INFORME TÉCNICO

Se realiza el presente Informe Técnico con el objeto de detectar , analizar y proponer las soluciones técnicas adecuadas a las deficiencias que presentan los edificios [Información Reservada]

El edificio contiene 36 viviendas y es uno de los 4 bloques con que contaba la promoción , siendo el denominado RS-3 que se aprecia en el plano de situación adjunto.

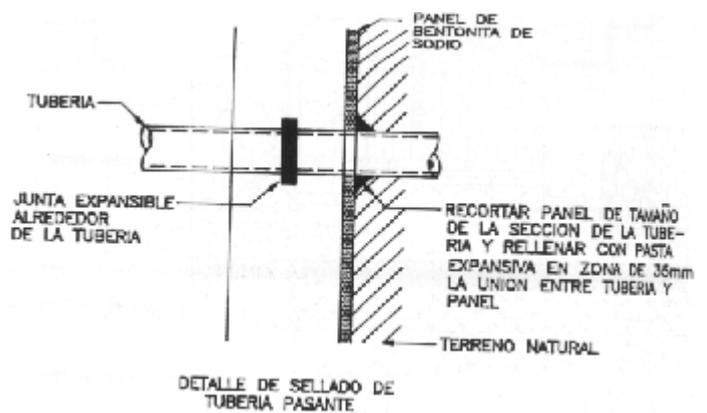
Las filtraciones se producen a través el hueco de paso de la conducción. El muro perimetral del garaje presenta un total de 16 bajantes entrantes. Suponiendo que el muro de hormigón se encuentre impermeabilizado por su trasdós ,el agua ejerce una presión sobre la superficie impermeabilizada y es conducida por escorrentía natural hacia la red de drenaje perimetral de que debe disponer el edificio. Esta presión se manifiesta a través de los huecos de paso de las bajantes , al encontrar una vía de paso , lo que origina el afloramiento de agua por la cara interior del muro.

La solución correcta de estos puntos singulares consiste en efectuar una correcta impermeabilización por el exterior del muro , mediante la colocación de bandas y láminas de refuerzo que garanticen la estanqueidad del conjunto , así como la colocación de pasatubos en la fase de hormigonado. Así mismo el cambio de sección de tubo rectangular a circular debería haberse producido antes del encuentro de la bajante con la cota de la calle , para facilitar el mantenimiento y los encuentros.

Dado el estado actual de las conducciones se puede levantar la acera para dejar al descubierto las conducciones que presenten filtraciones para efectuar su correcto sellado e impermeabilización de los encuentros . No es recomendable el relleno por completo del hueco con masillas elásticas (caucho , poliuretano, silicona) , debido al

mal comportamiento de éstas en aplicaciones de espesores superiores a 25 mm. , así como la dificultad de aplicarlas correctamente.

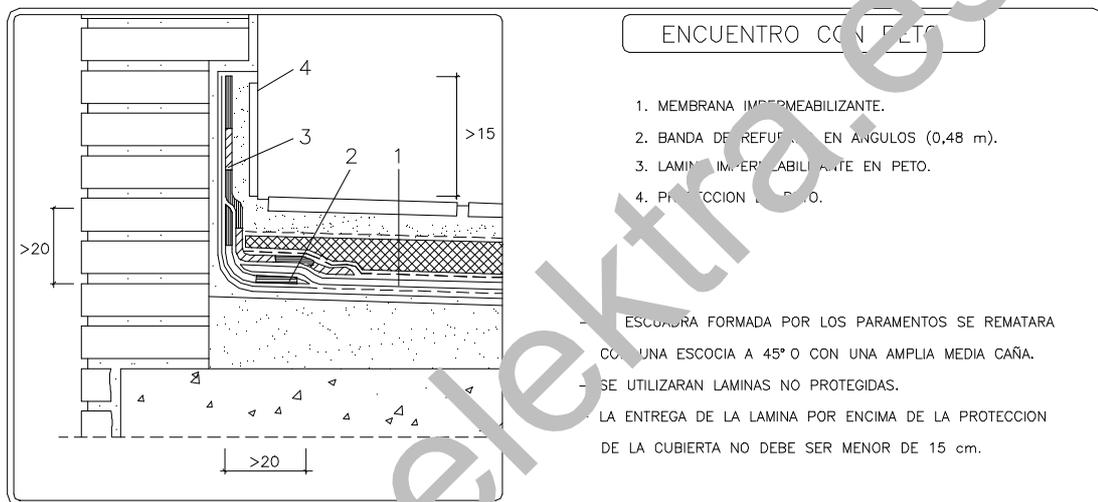
Se aprecia una pendiente inadecuada en los paños que favorece el estancamiento de las aguas y su filtración hacia los elementos interiores. Así mismo no se observan sumideros de recogida de aguas en estos paños , estando confiada la recogida única y exclusivamente mediante la escorrentía natural de las aguas hacia el sumidero de pie de rampa. Tampoco se observa la entrega perimetral de la impermeabilización , en el lateral del peto , que exige la NBE-QB 90.

Así mismo el nivel de las gárgolas de evacuación debe ser siempre inferior a la cota de impermeabilización , no siendo recomendable el uso de estos sistemas de evacuación de aguas por escorrentía libre sin canalizar.

Para solucionar el problema constructivo que se presenta se debería levantar la zona afectada con el objeto de corregir el trazado de las pendientes hacia los sumideros.

Es recomendable situar los desagües de tal forma que queden separados, como mínimo, 1 m de los encuentros entre paramentos y 50 cm de los paramentos, para facilitar la entrega de la impermeabilización al desagüe y evitar que los residuos puedan obturarlos. Así mismo los sumideros deben ser sifónicos para evitar los malos olores, y estar conexiónados a la red general de desagüe.
